福島第一原子力発電所 特定原子力施設に係る実施計画変更比較表（第Ⅰ章 2 リスク評価 2.3 特定原子力施設における主なリスク）

福島第一原子力発電所 特定原子力施設に係る実施計画変更比較表（第Ⅱ章 2.1 原子炉压力容器・格納容器注水設備）

図2.1.3-1 1～4号機原子炉建屋からの一時間当たりの放出量推移

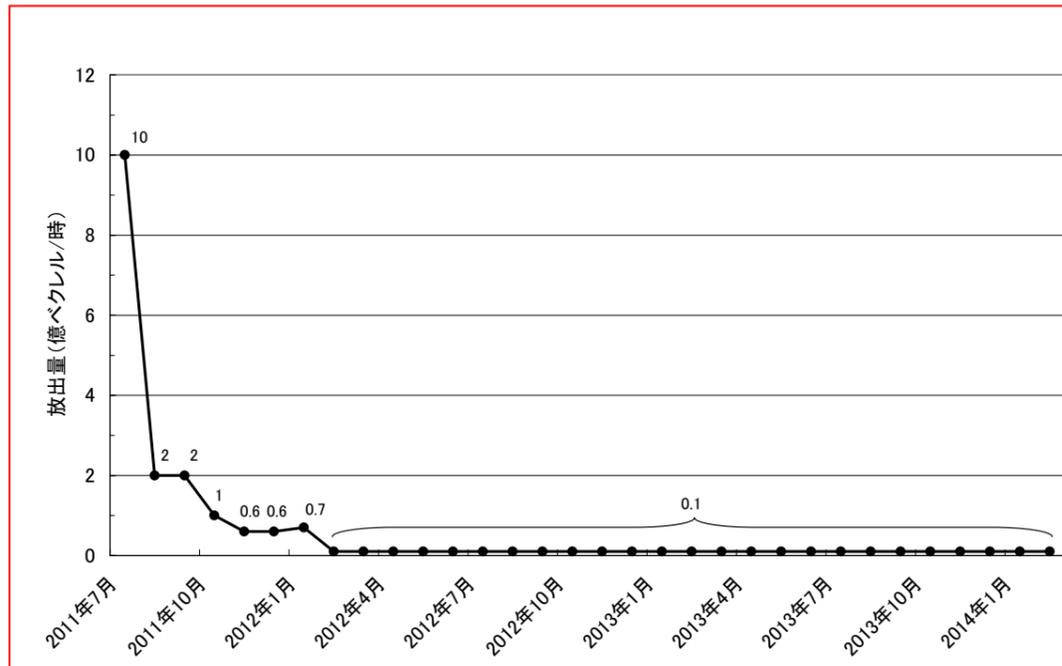
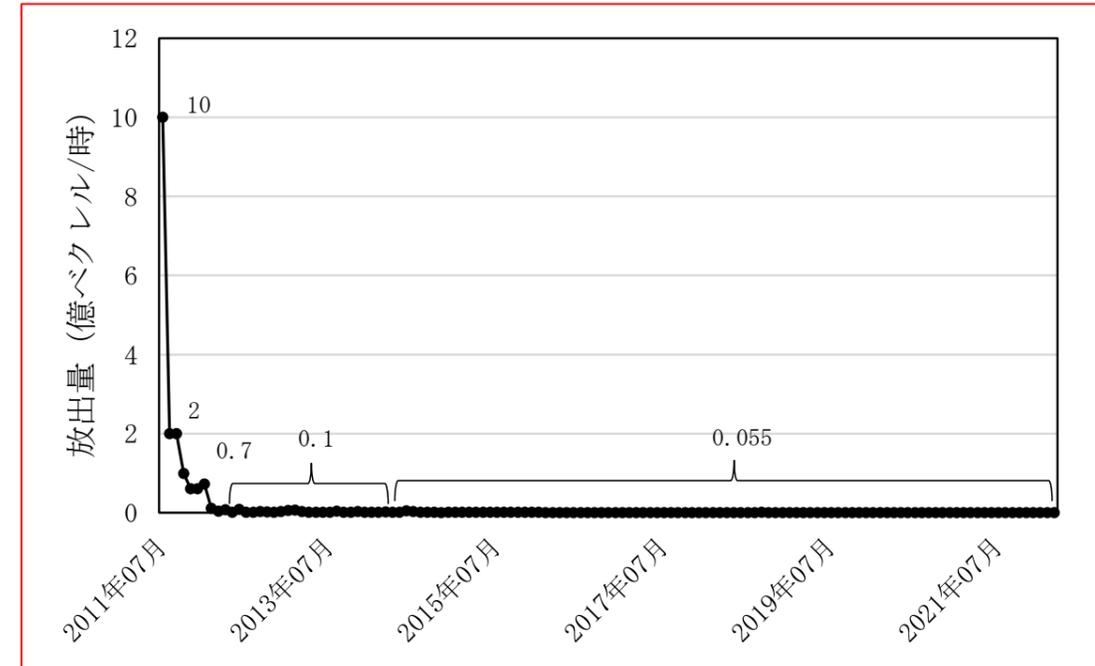
なお、これまでの放出量の推移を図2.1.3-1に示す。

なお、これまでの放出量の推移を図2.1.3-1に示す。

気体廃棄物の放出に関する現状反映のため期間及び集計対象の変更

図2.2.1-1 被ばく線量計算地点 (敷地境界)

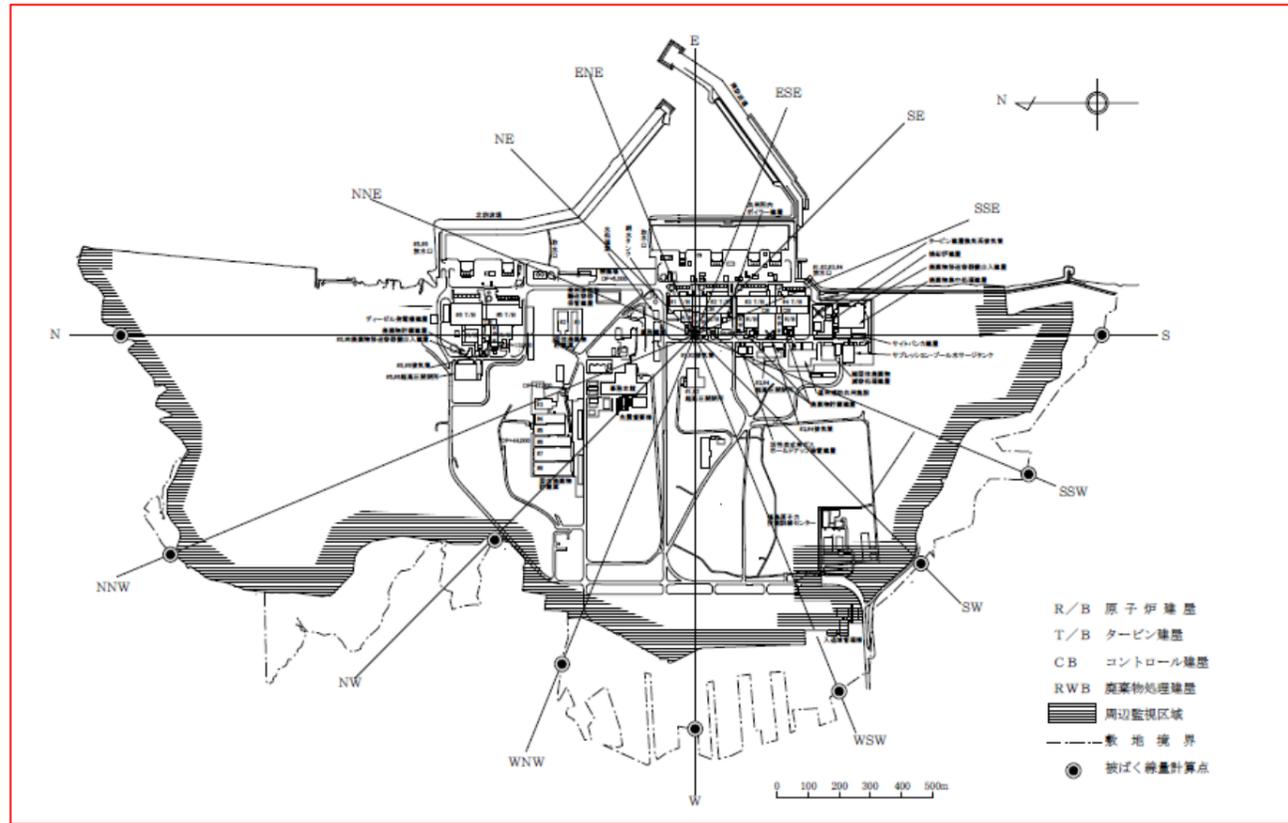
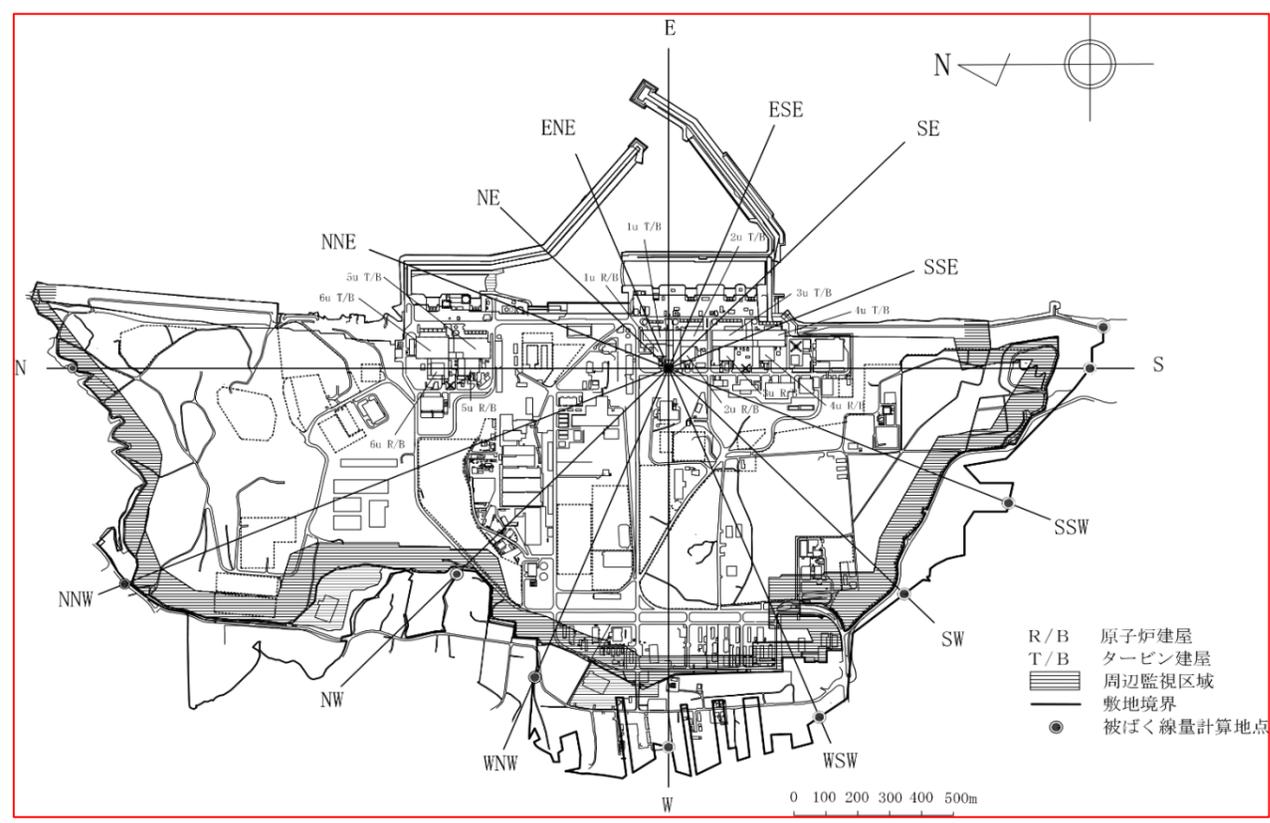
周辺監視区域の変更を反映

図2.2.1-2 沈着評価モデル

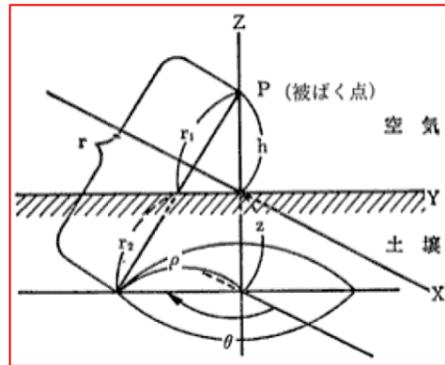
<削除>

評価方法の変更に伴い削除

図2.2.2-2 敷地境界線上の最大実効線量評価地点

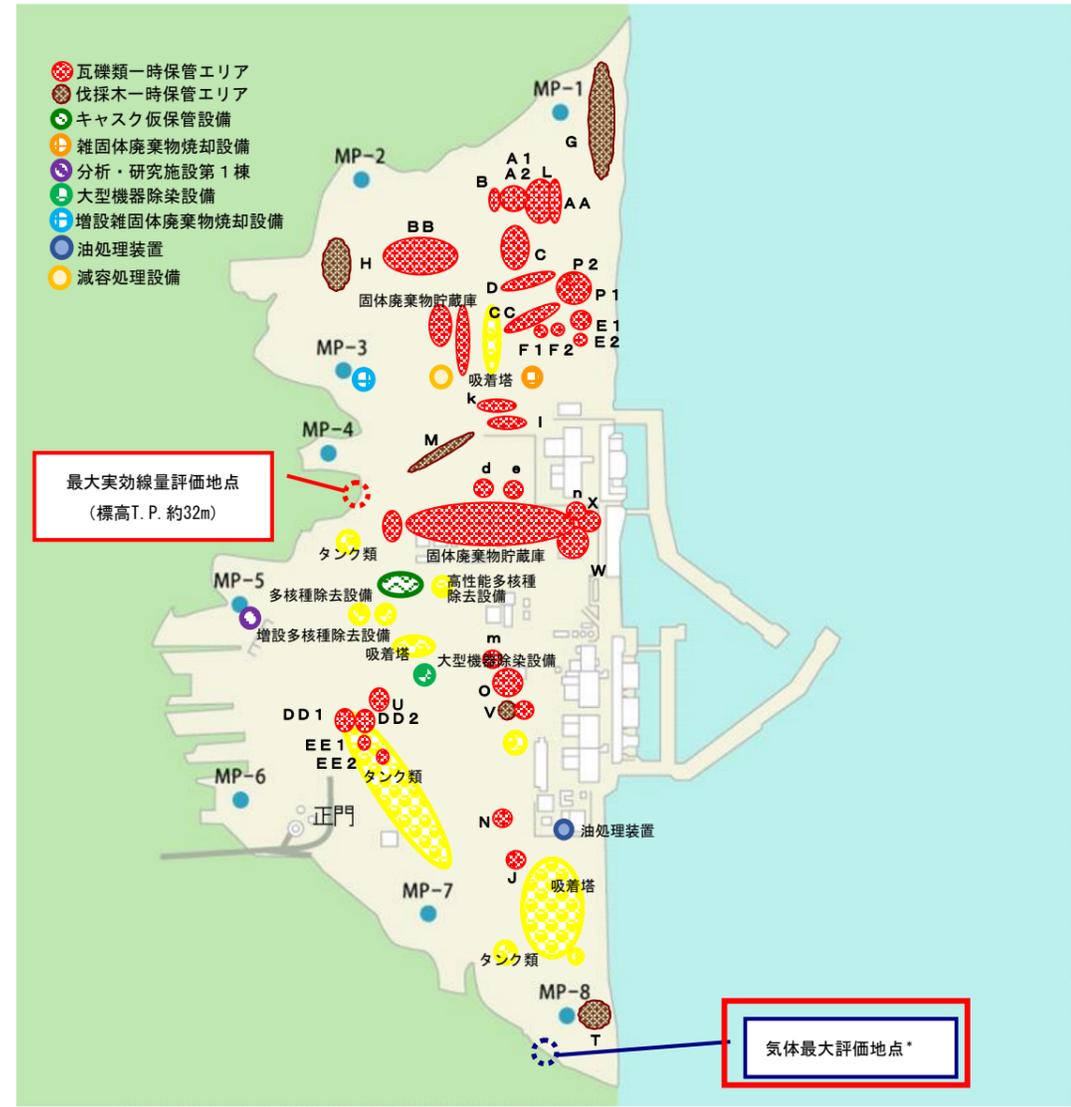
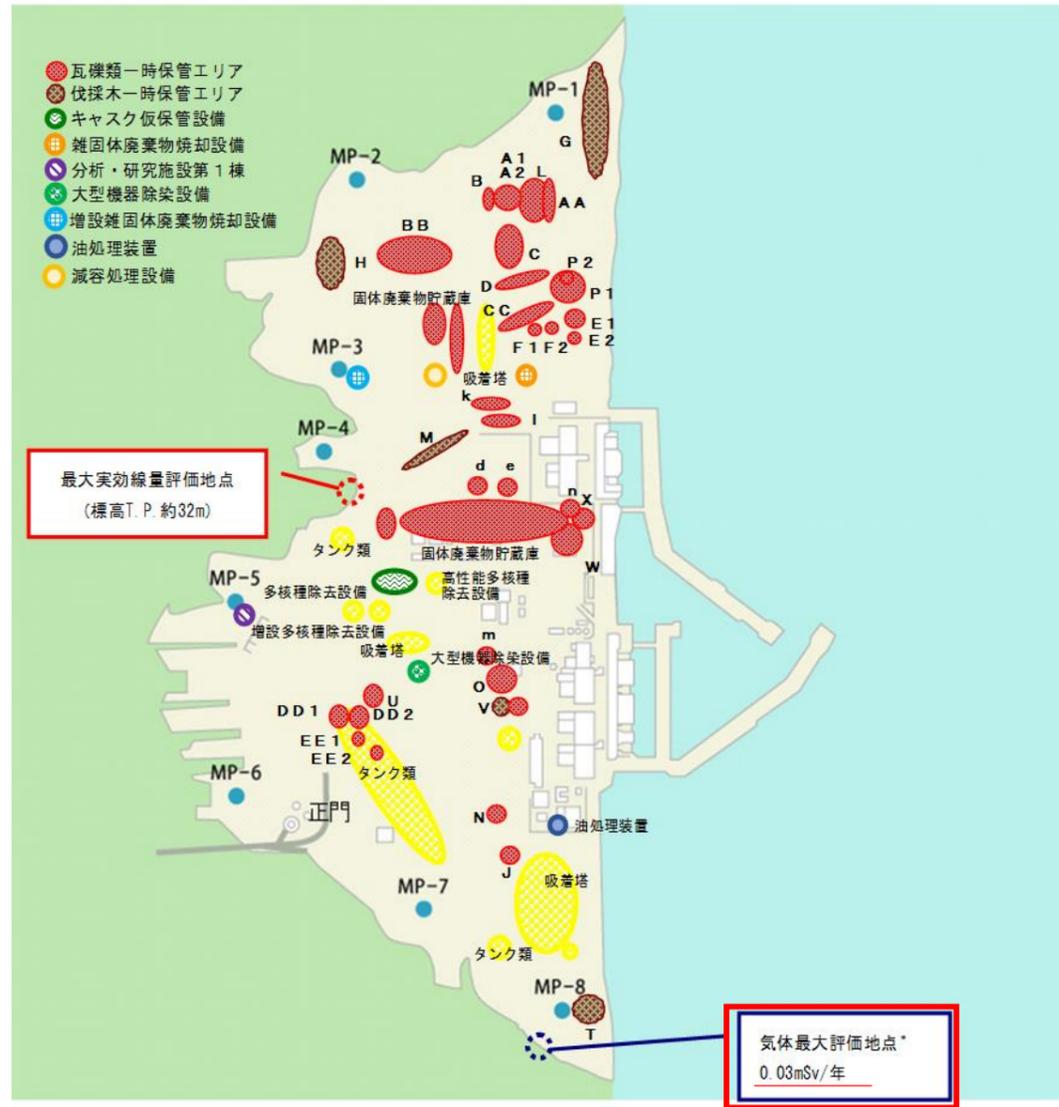
気体の線量評価の変更に伴い線量評価値を削除  
（気体による敷地境界の最大線量は、南方位の地表沈着と吸入摂取による線量と南方向沿岸部の放射性雲による線量の合計であり、厳密には南方位の気体最大評価地点とは値が異なるため）
